Communauté de communes des Crêtes Préardennaises
Communes de ROQUIGNY et de VAUX-LÈS-RUBIGNY
Installation Classée pour la Protection de l'Environnement

ENQUÊTE PUBLIQUE COMPLÉMENTAIRE

relative à une demande d'autorisation d'exploiter
le parc éolien de la Thiérache
regroupant 6 aérogénérateurs et un poste de livraison situés sur les
communes de ROCQUIGNY et de VAUX-LÈS-RUBIGNY
présentée par ENGIE Green France
autorisé par arrêté d'autorisation unique n° I-5001
du préfet des Ardennes le 9 octobre 2017

RAPPORT et CONCLUSIONS du COMMISSAIRE ENQUÊTEUR

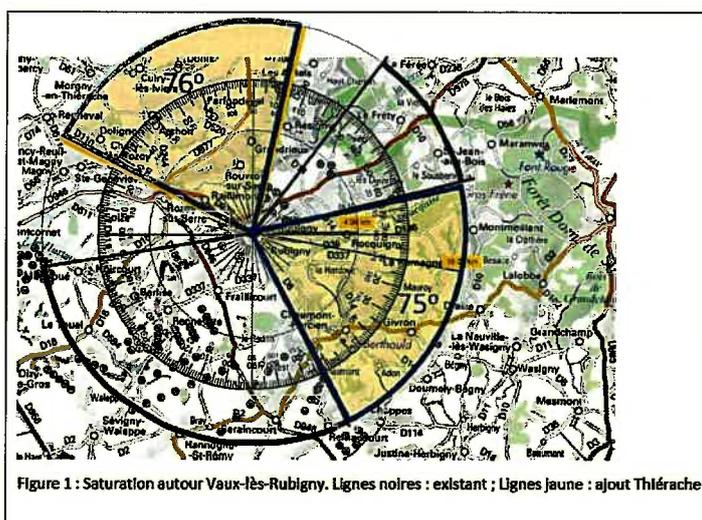
À la page 2 d'ENGIE-2021, il est indiqué « les éoliennes se situent principalement dans une zone agricole où les habitations les plus proches sont des fermes ou des maisons isolées. Il existe également des bâtiments d'exploitation ». Cette affirmation est fautive. Il ignore les villages de Vaux-lès-Rubigny et Rubigny, qui sont au milieu du parc.

Dans la section 4.1.3 d'ENGIE-2021, il est indiqué « Ces calculs prennent en compte l'intégralité des parcs construits, autorisés et en instructions. Certains parcs en instructions et pris en compte ici peuvent ne pas être autorisés ou construits, notamment du fait des seuils qu'ils induisent. Le parc éolien de la Thiérache étant autorisé, les nouveaux parcs doivent prendre en compte dans l'analyse de leurs impacts cumulés. »

Cependant, ce n'est pas ce qui est réellement fait dans RENVICO-2020. Dans RENVICO-2020 pages 50 et 58 la contribution de la Thiérache à la saturation de l'horizon est évaluée sous l'hypothèse que les parcs sous instruction sont déjà construits, ou du moins ont obtenu une autorisation. Il n'y a aucune raison a priori de supposer que ces parcs obtiendront une autorisation s'ils dépassaient les seuils donnés par le SRADDET et la SRCAE et il n'est donc pas correct de supposer que, en particulier, le parc éolien de la vallée bleue est autorisé. La contribution à la réduction de l'angle de respiration provoquée par le parc éolien de la vallée bleue, est utilisée dans le rapport RENVICO-2020 pour masquer l'effet sur la saturation et l'encerclement notamment autour de Vaux-lès-Rubigny et Rubigny.

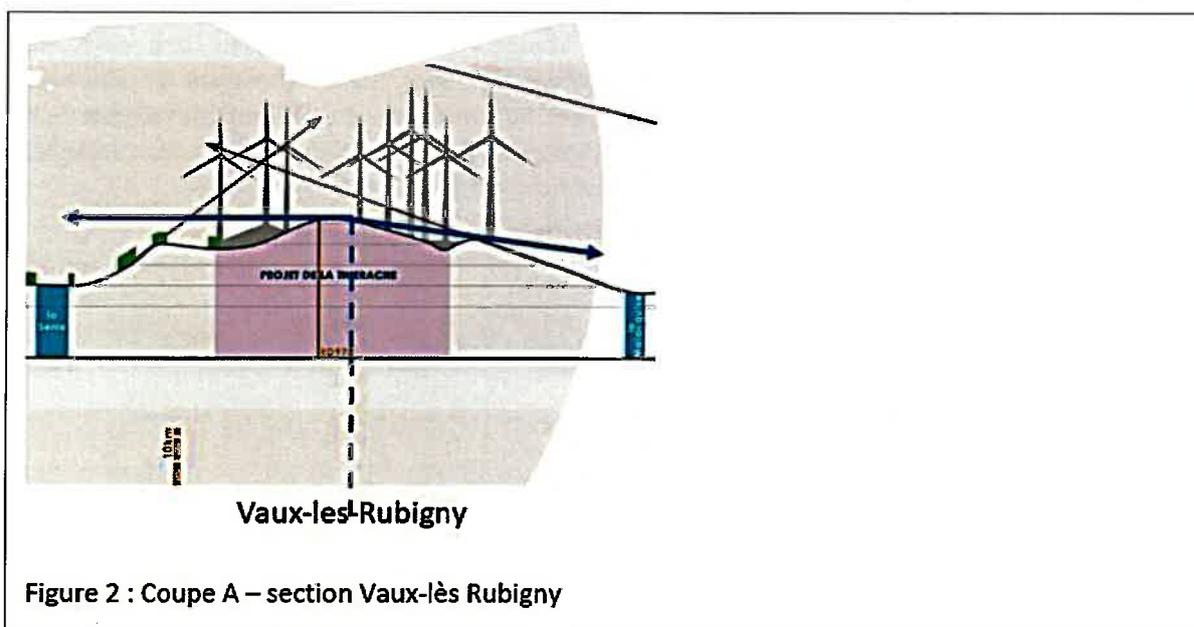
A titre d'exemple la situation autour de Vaux lès Rubigny est donnée sur la figure 1. La somme des angles couverts par les éoliennes à une distance inférieure à 10km est de 146° comme dans RENVICO 2020. L'angle couvert après Thiérache serait construit est de 209° comme dans RENVICO-2020. L'apport de la Thiérache augmente l'angle couvert de 37 %. La zone franche maximale sans Thiérache est de 134°. Après la construction de Thiérache, il n'en restera que 76°. Ce dernier est nettement inférieur à celui de RENVICO-2020, et l'horizon libre de celui-ci sera réduit de moitié par l'ajout de Thiérache.

En conclusion : bien que dans la situation actuelle les seuils donnés par le Plan Paysage Eolien 2020, SRADET et le SRCAE soient déjà violés, la contribution de Thiérache n'est pas petite comme on le prétend dans RENVICO-2020, elle est importante.

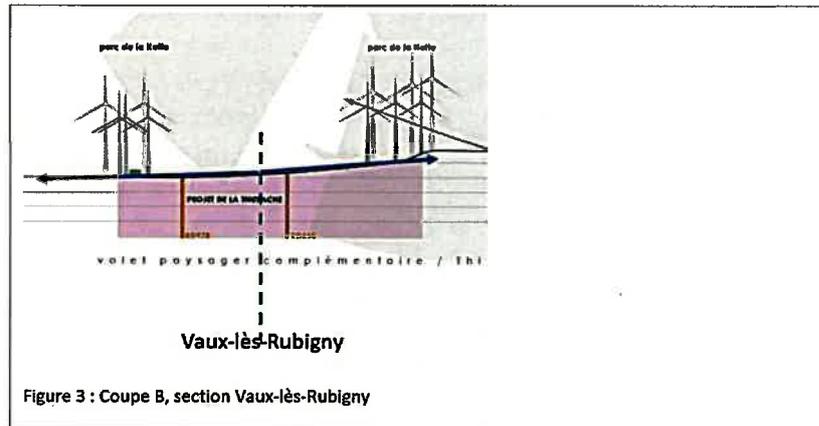
La présentation du coupé A à la page 30 est trompeuse. Les lignes de mire pour Vaux-Les Rubigny ne sont pas données. Dans la figure 2, ils sont ajoutés. Vaux-lès-Rubigny sera complètement encerclée et sera en effet située à l'intérieur de l'ensemble Thiérache-Hotte.

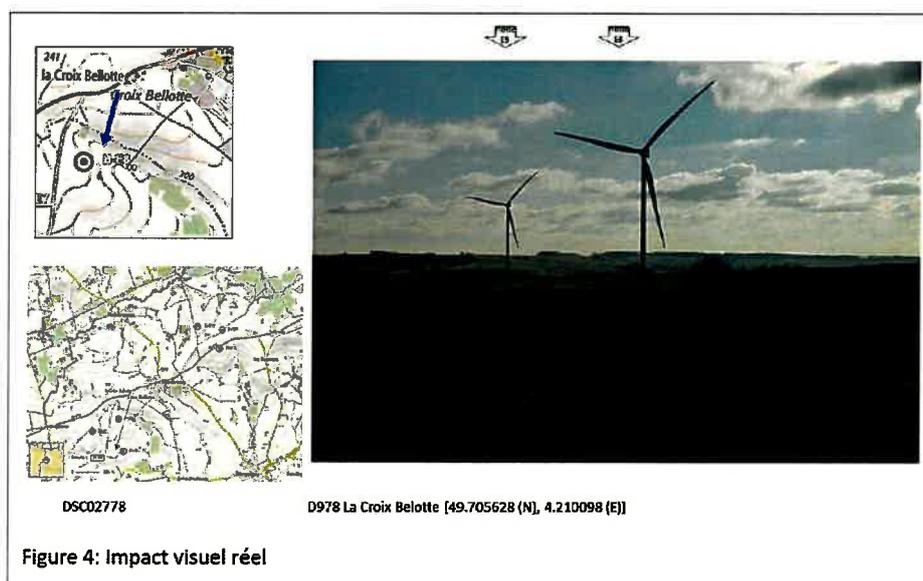
La présentation du coupé B à la page 31 est également trompeuse. Les lignes de mire pour Vaux-Les Rubigny ne sont pas données. Dans la figure 3, ils sont ajoutés. Vaux-lès-Rubigny sera complètement encerclée et sera en effet située à l'intérieur de l'ensemble Thiérache-Hotte.

Ce que montrent les coupés, c'est que les éoliennes existantes et futures ajoutent des éléments verticaux de grande hauteur avec de vastes pièces mobiles à grande hauteur qui dominent les bâtiments, les structures et la végétation existants du paysage horizontal et agricole d'origine. Le criblage par le bocage, les foins et les arbres existants est limité. En hiver, quand ils ont perdu leurs feuilles, ils sont transparents. De plus, ils sont principalement destinés à un usage agricole et fréquemment coupés au sol.

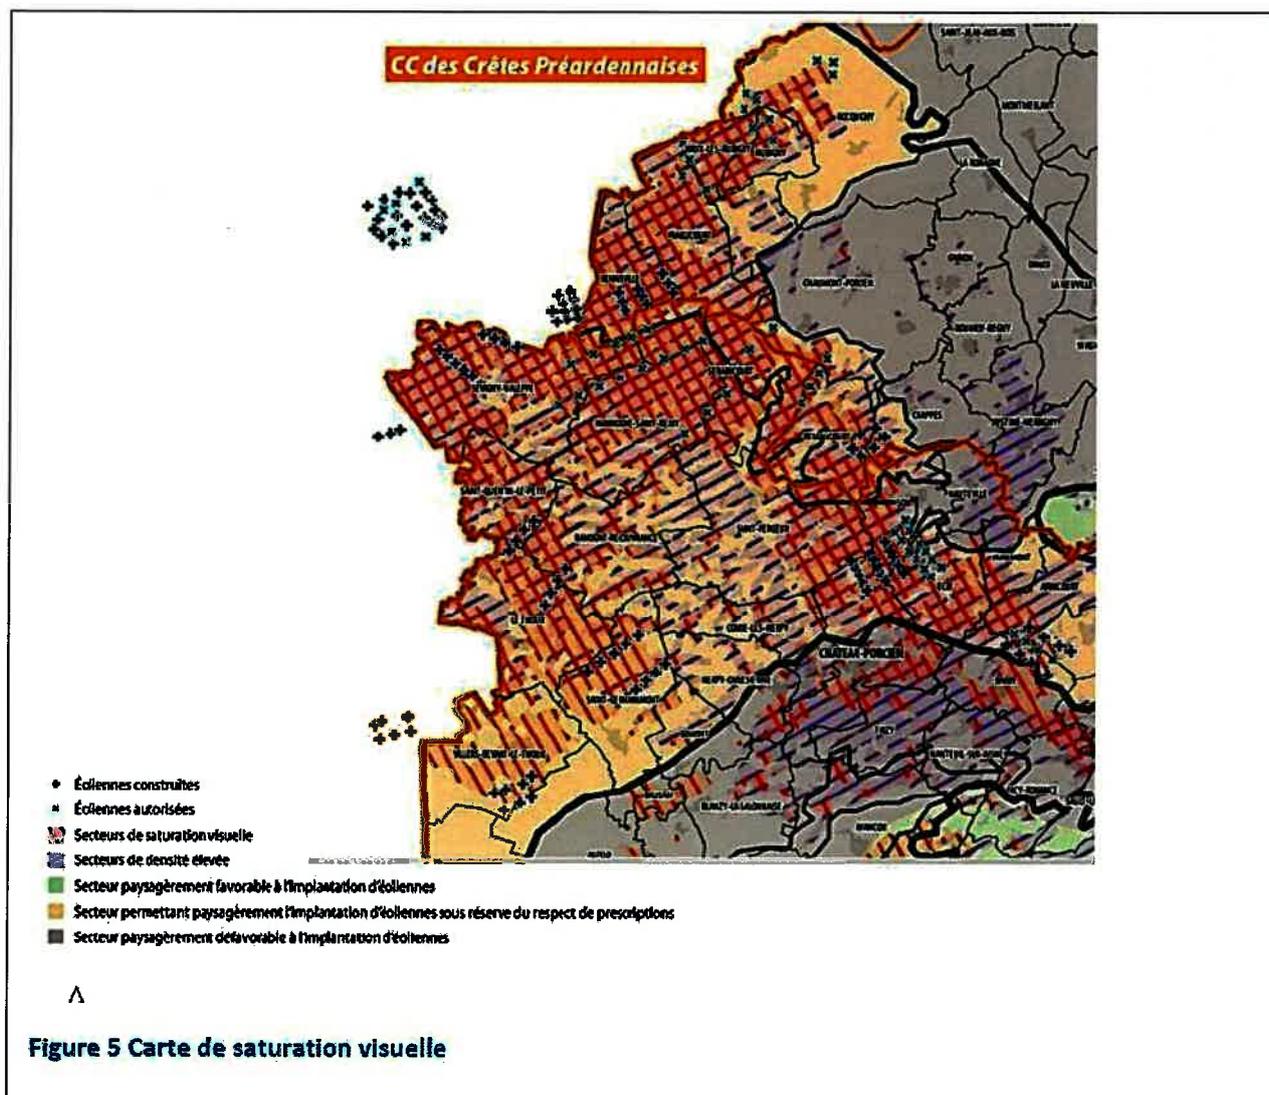
Ce qui précède est confirmé par les descriptions données dans Plan Paysage Eolien 2020. La zone présente actuellement déjà une densité élevée d'éoliennes. La construction du « Thiérache » amènera la zone dans un état de sursaturation visuelle (Figure 5).

PPE 2020 déclare : « Sur les zones uniquement saturées (rayures rouges sur la carte ci-dessus) il convient d'être particulièrement vigilant sur les projets d'implantations de nouveaux parcs. Les

Carte 3 : Localisation des axes de migration lors des migrations pré-nuptiales et post-nuptiales au niveau de l'axe d'écoulement immédiat du parc éolien de la Thiérache

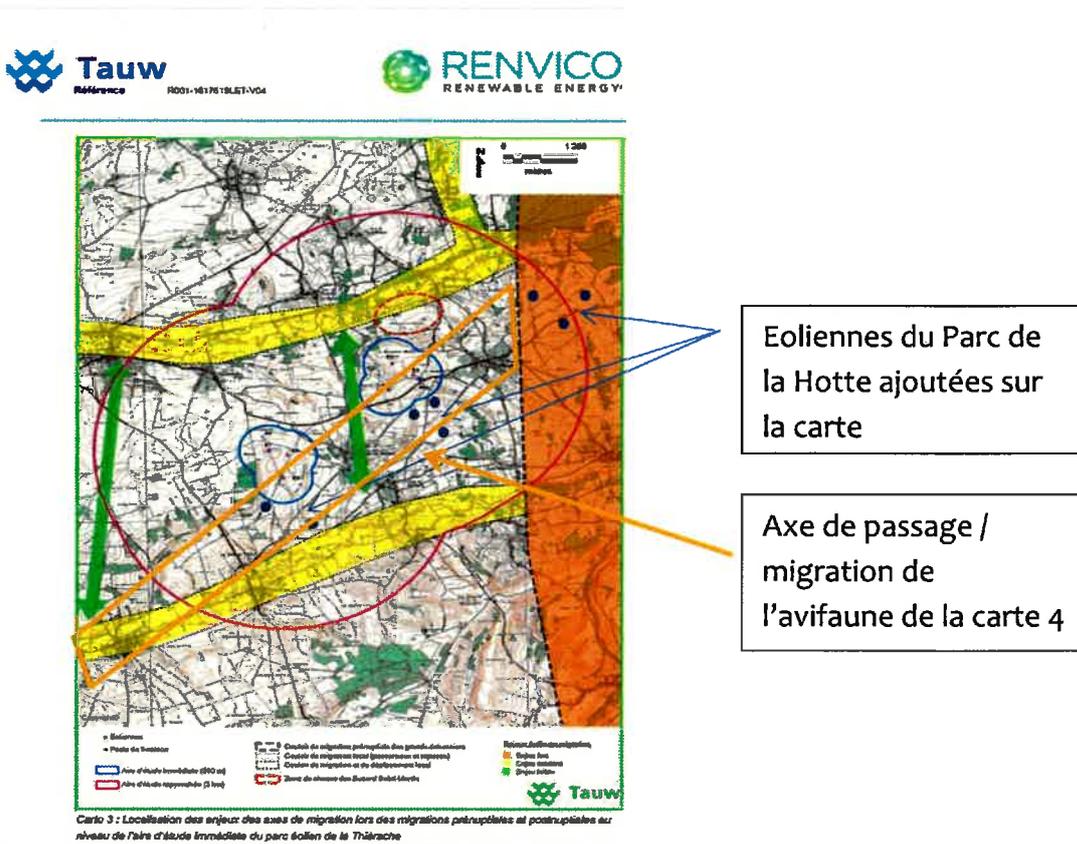
L'axe de passage à caractère migratoire traverse littéralement les 2 parcs : La Hotte et Thiérache.

A la page 14 du même document, le promoteur affiche la carte 3 ci-dessous (Localisation des axes de passage/migration de l'avifaune au niveau du parc éolien de la Hotte)

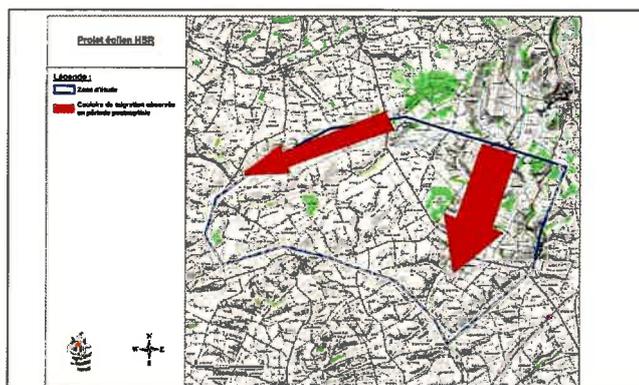
En ajoutant quelques éléments de la carte 4 à la carte 3, nous obtenons ceci :

Ont donc été ajoutées les éoliennes de La Hotte sur cette seconde carte : la juxtaposition des cartes pour les comprendre commence à devenir possible. Ainsi, en reproduisant l'axe de passage à caractère migratoire – couleur orange référencé sur la carte 4 (Localisation des axes de passage/migration de l'avifaune au niveau du parc éolien de la Hotte) sur la carte 3 du parc La Thiérache (Localisation des enjeux des axes de migration lors des migrations pré-nuptiales et post-nuptiales au niveau de l'aire d'étude immédiate), on note que cet axe passe sur 4 éoliennes ! Il est étonnant que ne soit identifié aucun enjeu avec un tel axe de passage ?
